リサイクル燃料備蓄センター設工認
設 2-補-014-004
2021 年 12 月 6 日

リサイクル燃料備蓄センター  
設計及び工事の計画の変更認可申請書  
(補足説明資料)

仮想的大規模津波に対する受入設備  
の影響評価に関する補足説明

表 1 既設工認からの変更点（漂流防止）

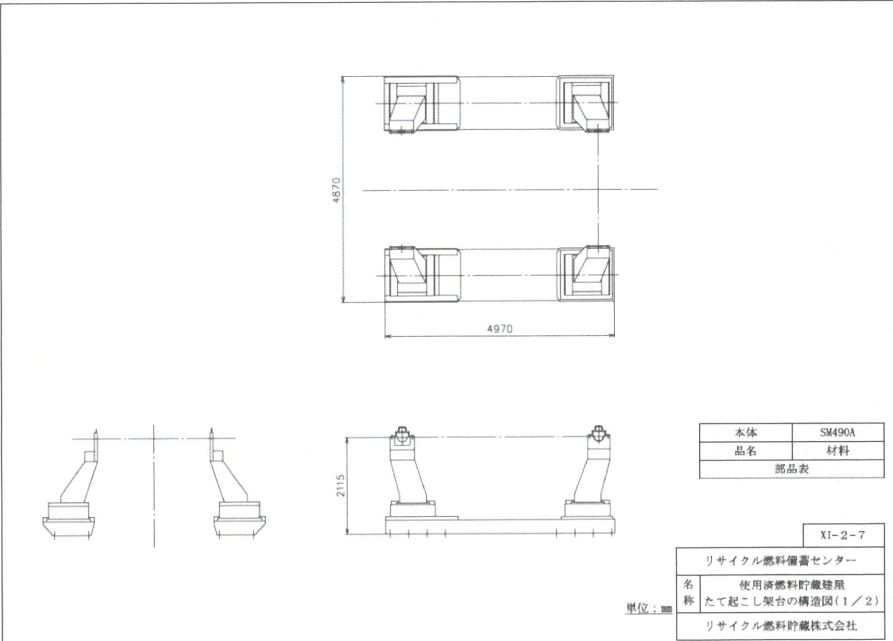
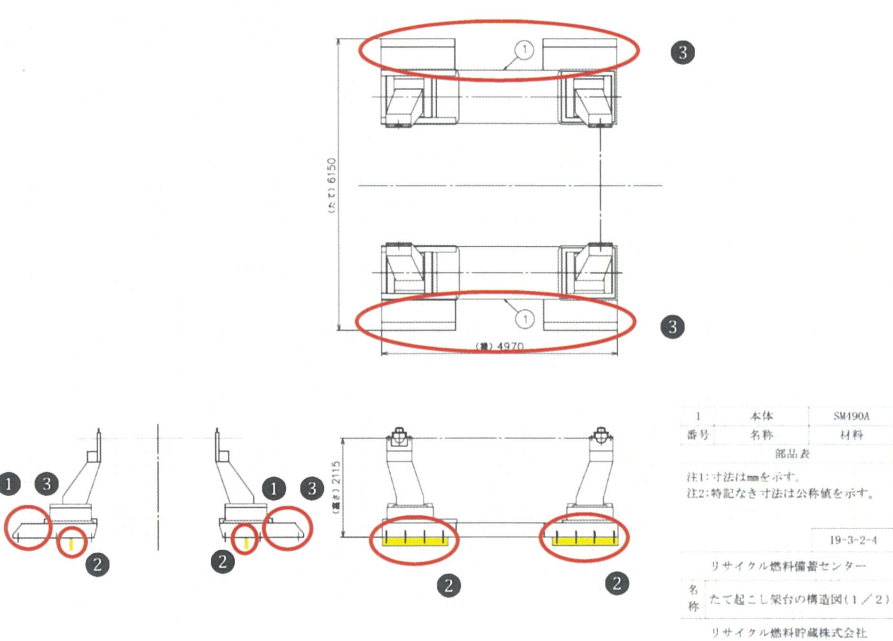
設備名	設計変更	要目表	図面
仮置架台	・アンカーボルトの変更及び追加 ・架台ベース部の形状変更 ・シアプレートの取付	変更なし	・アンカーボルト本数変更 ・シアプレートの追加 ・架台ベース部の形状変更
たて起こし架台	・アンカーボルトの変更及び追加 ・シアプレートの取付 ・架台ベース部の形状変更	たて寸法の変更	・アンカーボルト本数変更 ・シアプレートの追加 ・架台ベース部の形状変更
検査架台	・アンカーボルトの変更	変更なし	変更なし
